## Vysvětlení/změna zadávací dokumentace č. 4

V zastoupení zadavatele **Statutární město Třinec, Jablunkovská 160, 739 61 Třinec, IČ: 00297313**, Vám v souladu s § 98 a násl. zákona č. 134/2016 Sb., o zadávání veřejných zakázek (dále jen „zákon“), poskytujeme vysvětlení zadávací dokumentace k veřejné zakázce s názvem **Parkovací objekt Sosna – opakování**.

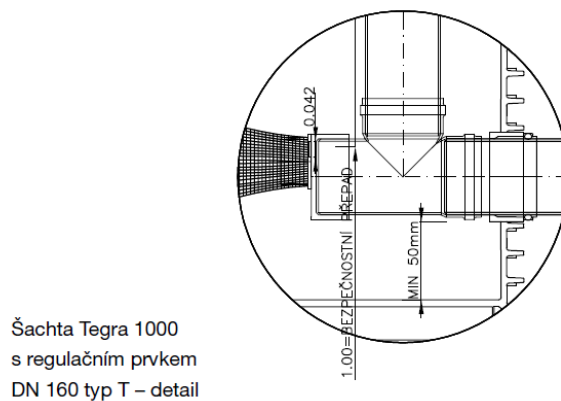
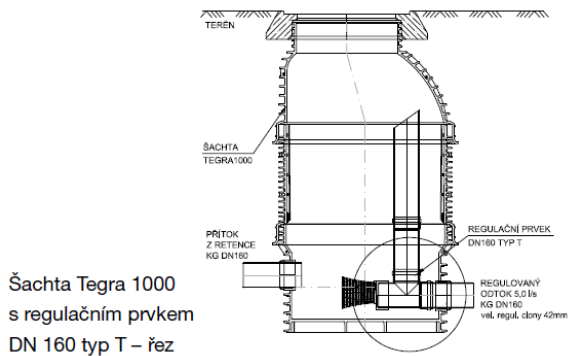
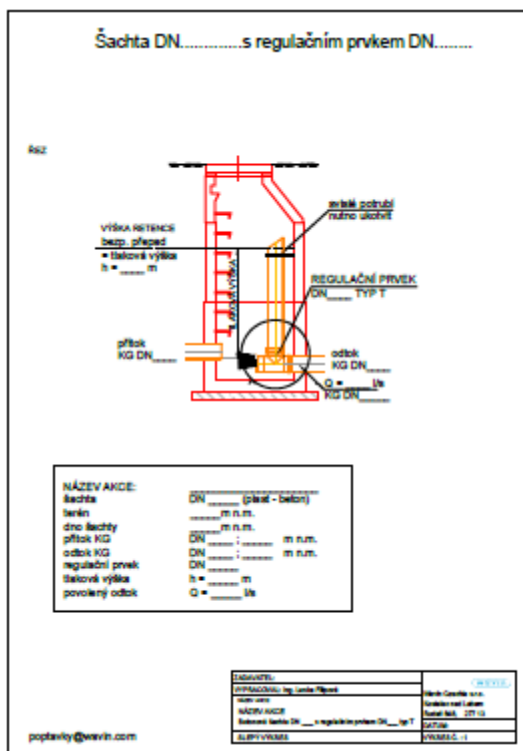
Dle PD Zdravotechniky výkr. č. 5 je navržena výška regulačního odtoku v šachtě RŠ3 na výšce 338,97, toto způsobí **trvalé zalití** potrubí DN 500 a šachet RŠ3 a RŠ4 vodou bez možnosti regulovaného vypouštění. Při dešti dojde velmi brzy s přispěním regulovaného odtoku k vystoupaní hladiny v šachtách RŠ3 a RŠ4 (**akumulace pouze cca 0,6m<sup>3</sup>**) a odtékání jak regulačním odtokem, tak bezpečnostním přepadem s neřízeným celkovým **průtokem cca 11,7 l/s**, jak je uvedeno v TZ na str. 2.

Dle PD odtékání dešťových vod bude probíhat povětšinou neřízeně bezpečnostním přepadem, potrubí DN 500 bude sloužit pouze jako usazovací prohlubeň, mohlo by tam být jakékoli jiné menšího průměru a akumulace bude stále pouze 0,6m<sup>3</sup>.

Po shrnutí, **nebude docházet k zadržování vod a požadované akumulaci, nebude docházet ani k požadovanému regulovanému vypouštění dešťových vod, navíc požadovaný odtok nebude max do 10 l/s, ale více. Máme za to, že PD nesplňuje podmínky SmVaK ze dne 14.2.2020.**

Řešením by bylo umístění regulovaného odtoku v šachtě RŠ3 níže ke dnu potrubí DN 500, aby docházelo k akumulaci vod a regulovanému vypouštění celého objemu potrubí, **šachtu RŠ3 je nutné vybudovat s prohloubeným dnem**, např. viz obr. tech. podklady.

Dle našeho názoru akumulace a regulované vypouštění, tak jak je navrženo, nebude fungovat.

Žádáme zadavatele o prověření správnosti a funkčnosti navrženého řešení vypouštění dešťových vod a případnou opravu PD a zadávacího výkazu výměr.

**Množstvím odváděné vody do stávající jednotné kanalizace při 100% využití průřezu potrubí bude 5,5 l.s-1 s rychlostí 0,65m.s-1. Při plném zahlcení retenčního potrubí je počítáno se zvětšením hydraulického tlaku na výtoku. Objem odváděné vody však nepřesáhne limitních 10 l.s-1. Projektová dokumentace je v pořádku.**

**Projektová dokumentace je v pořádku viz výkres č. 5 ROZVINUTÝ ŘEZ KANALIZACE a specifikace šachet RŠ 3 a RŠ4 v části D1.4.1 ZDRAVOTECHNIKA.**
